新竹縣政府工程查核代表照片表

拍攝日期：111.05.17

工程名稱：新豐鄉瑞興國小徒步型路網建置工程

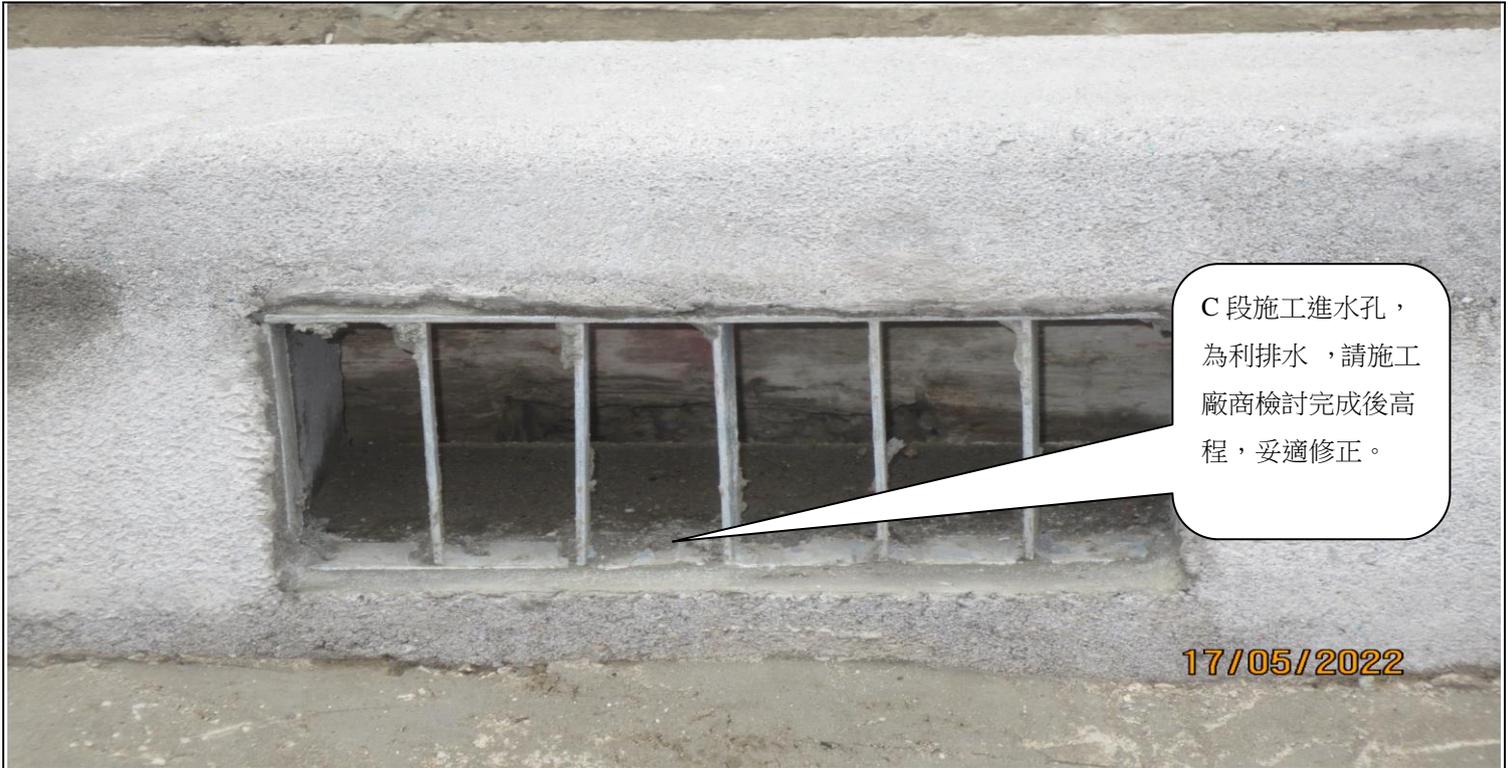
C 段尾端水溝版有混凝土澆置有蜂窩產生。
